**Verslag huishoudelijke elektrische installatie op laagspanning en zeer lage spanning****Algemeen:**

Referentie: 013-20260311-02	Datum controle: 11/03/2026
Keurder: 013

Eigenaar: Verledens Kristel	EAN-code: 541448820069503670
Adres installatie: izegemseardeweg 16, 8800 - Beveren	Nummer teller(s): 1sag3100517766
Distributienetbeheerder installatie: Fluvius	
Datum uitvoering installatie:	<input type="checkbox"/> Vóór 01/10/1981 <input checked="" type="checkbox"/> Tussen 01/10/1981 en 01/06/2020 <input checked="" type="checkbox"/> Vanaf 01/06/2020
Type:	<input checked="" type="checkbox"/> Wooneenheid <input type="checkbox"/> Niet-huishoudelijk <input type="checkbox"/> PV <input type="checkbox"/> Batterij <input type="checkbox"/> Laadpaal

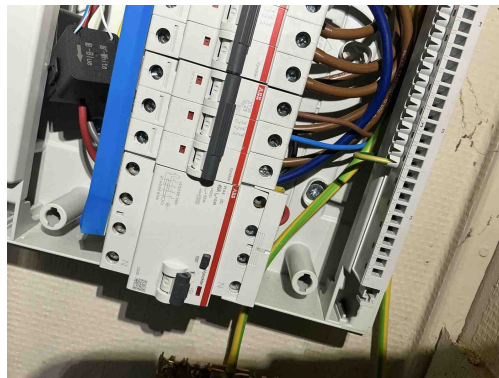
B04 - De aanduiding van de kringen, klemmen en/of schakelapparatuur ontbreekt, is onjuist of is onvolledig (Boek 1: 3.1.3.1/5.1.6.1).

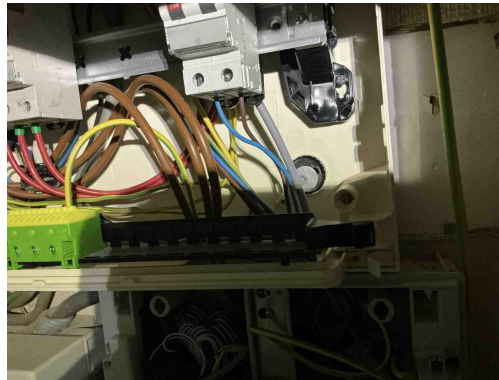
T21 - Het elektrisch materieel is niet geplaatst volgens de voorschriften van de fabrikant/ regels van goed vakmanschap . (Boek 1: 1.4.1.3)

Opmerking: Oa vijzen verdeelbord zijn niet afgedekt, uiteinden kamgeleiders zijn niet afgedekt, kap lichtpunt ontbreekt

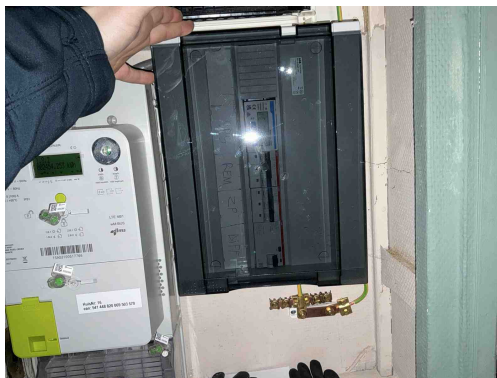
T21 - Het elektrisch materieel is niet geplaatst volgens de voorschriften van de fabrikant/ regels van goed vakmanschap . (Boek 1: 1.4.1.3)

Opmerking: Oa vijzen verdeelbord zijn niet afgedekt, uiteinden kamgeleiders zijn niet afgedekt, kap lichtpunt ontbreekt

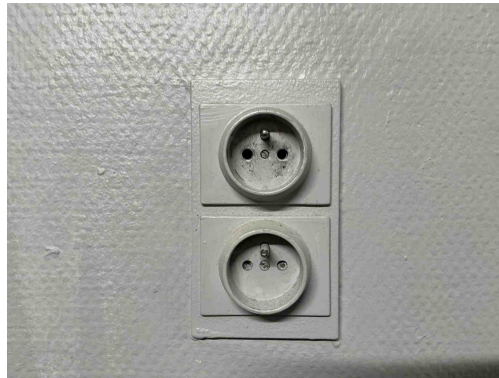
B17 - De voedingsspanning is niet op elk bord vermeld (Boek 1: 3.1.3.3).

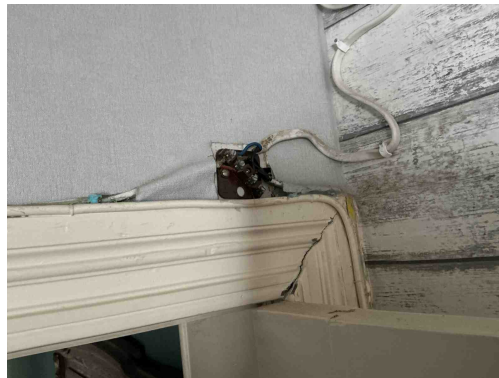
T11 - De contactdozen waarvan de toegekende stroomsterkte maximaal 16A en de toegekende spanning maximaal 250V bedraagt en niet bedoeld zijn voor de voeding van een of meerdere verbruikstoestellen voor een specifiek doel en niet geplaatst zijn in of op schakel- en verdeelborden, beschikken niet of IPXX-D (incl. gemeenschappelijke delen residentieel geheel) (Boek 1: 4.2.2.3/5.3.5.2).

Opmerking: Oa stopcontact badkamer,

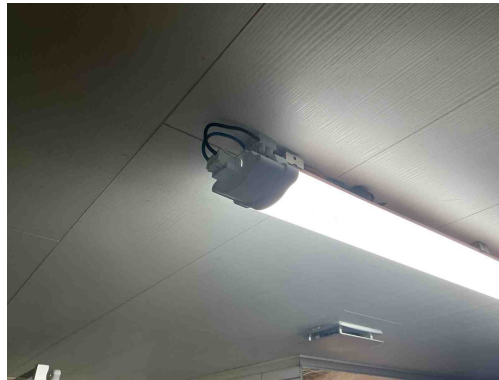
C26 - De verbindingen zijn niet gebeurd in borden, in aftakdozen, aan de klemmen van contactdozen, schakelaars of in de verlichtingstoestellen (Boek 1: 5.2.6.1).

Opmerking: Oa lichtpunt badkamer, slaapkamer,

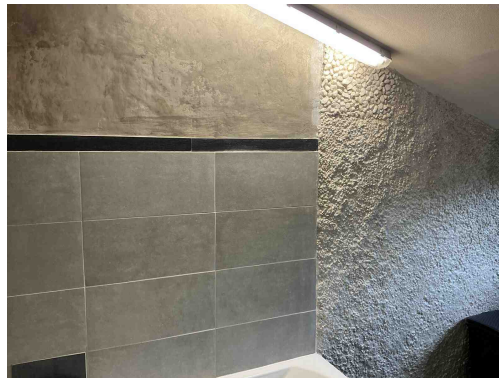
C26 - De verbindingen zijn niet gebeurd in borden, in aftakdozen, aan de klemmen van contactdozen, schakelaars of in de verlichtingstoestellen (Boek 1: 5.2.6.1).

Opmerking: Oa lichtpunt badkamer, slaapkamer,

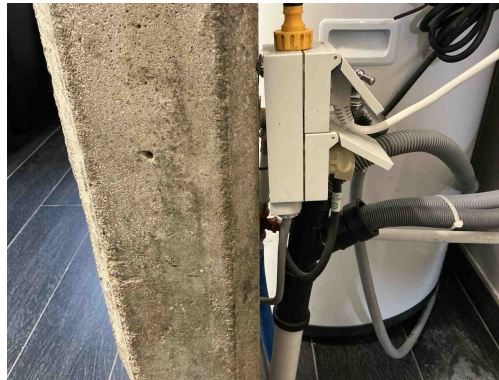
T16 - Het verlichtingstoestel in volume 1 van de badkamer wordt niet gevoed op (een correcte) zeer lage veiligheidsspanning (Boek 1: 7.1).

Opmerking: Oa lichtpunt badkamer

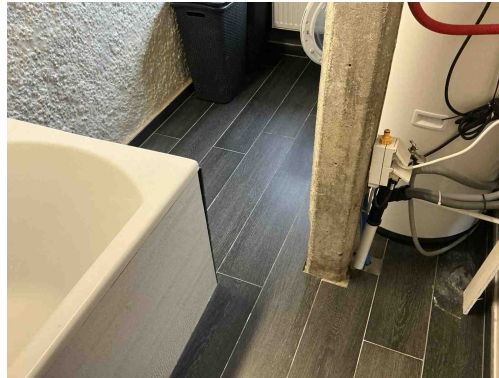
T10 - Bepaalde contactdozen en/of schakelaars zijn niet degelijk bevestigd (Boek 1: 1.4.1.3).
Opmerking: Oa stopcontact badkamer,

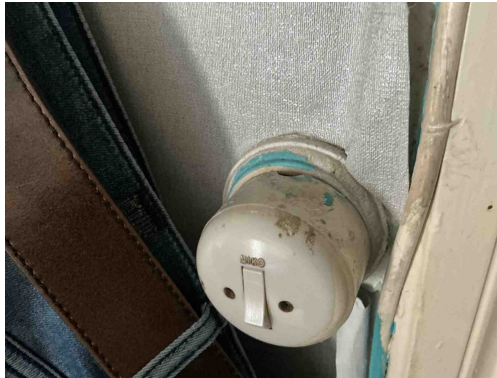
T14 - De voeding van de contactdoos binnen volume 2 van de badkamer is niet beveiligd door een differentieelstroominrichting van max. 10 mA of beschermingstransfo van max. 100W (Boek 1: 7.1).

T22 - Het elektrisch materieel in volume 2 van de ruimte die een bad en/of douche bevat is niet in overeenstemming met het toegelaten materieel (nl. vaste machines of toestellen (incl. de contactdozen en bedieningstoestellen), contactdozen individueel beschermd door een beschermingstransformator met een vermogen van maximaal 100W, contactdozen beschermd door een differentieelstroominrichting met zeer grote gevoeligheid (10mA) en bedieningstoestellen gevoed op laagspanning). (Boek 1, Onderafdeling 7.1.5.3. (d))

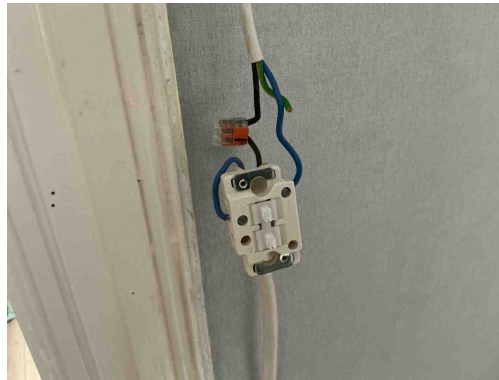
T13 - Opbouwcontactdozen en/of -schakelaars zonder achterplaatje mogen niet rechtstreeks op een brandbare ondergrond bevestigd worden (Boek 1: 4.3.3.5).
Opmerking: Oa slaapkamer

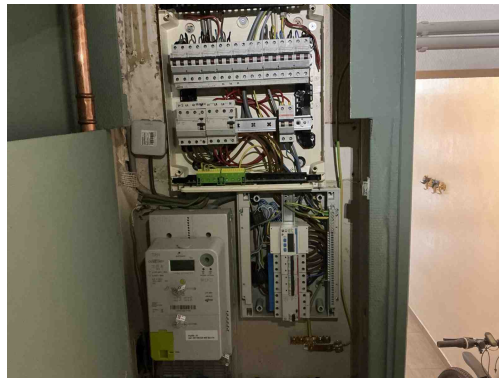
T02 - Gevaar voor rechtstreekse aanraking: genaakbare delen onder spanning (Boek 1: 4.2.2).

Opmerking: Oa slaapkamer,
